**Forum mondial de l'harmonisation
des Règlements concernant les véhicules****Groupe de travail de l'éclairage et de la signalisation lumineuse****Soixante-douzième session**

Accord de 1958 – Règlements**Règlement n° 37 (Lampes à incandescence)****et 128 (Sources lumineuses à diodes électroluminescentes)****Proposition de complément 4 à la série originale
d'amendements au Règlement n° 128
(Sources lumineuses à diodes électroluminescentes)****Communication de l'expert du Groupe de travail
«Bruxelles 1952» (GTB)***

Le texte reproduit ci-après, établi par l'expert du GTB, vise à introduire dans le Règlement les nouvelles catégories LR3A, LR3B, LR4A et LR4B et à corriger une valeur dans le tableau concernant le rayonnement ultraviolet. Les modifications qu'il est proposé d'apporter au texte actuel du Règlement sont signalées en caractères gras pour les parties de texte nouvelles et en caractères biffés pour les parties supprimées.

Dessin principal, LR3A (dessus) et LR3B (dessous)

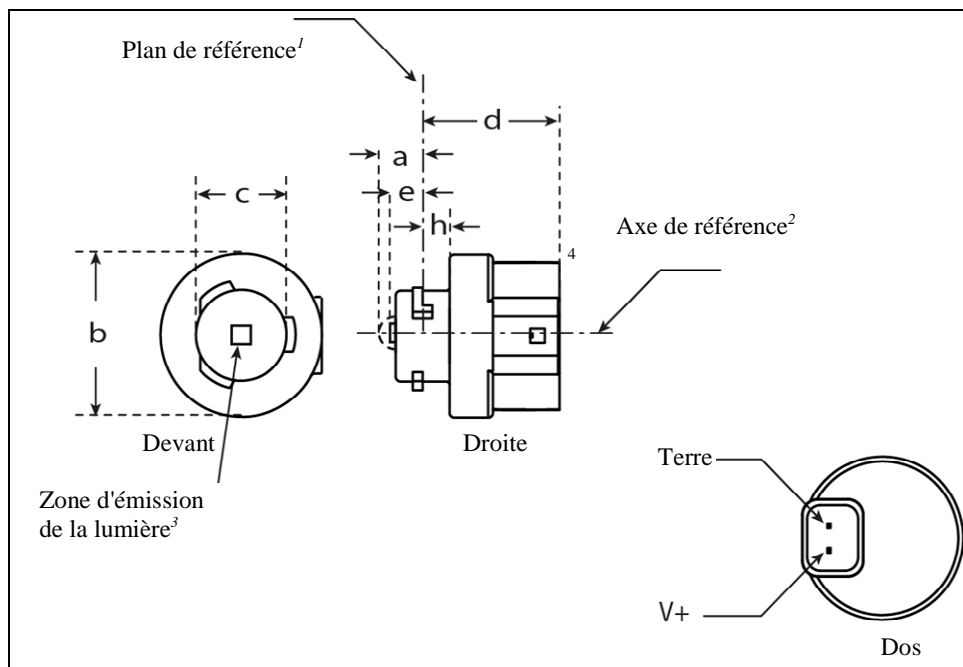
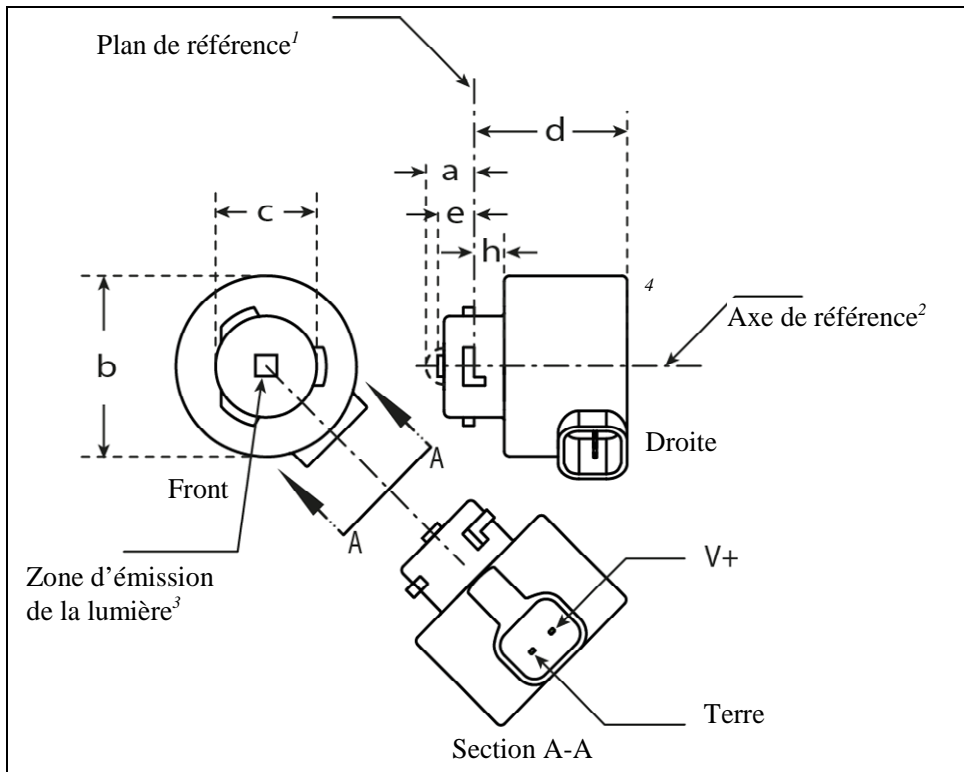
Insérer les nouvelles feuilles LR3/1 à 5 et LR4/1 à 5, après la feuille LW2/5, comme suit:
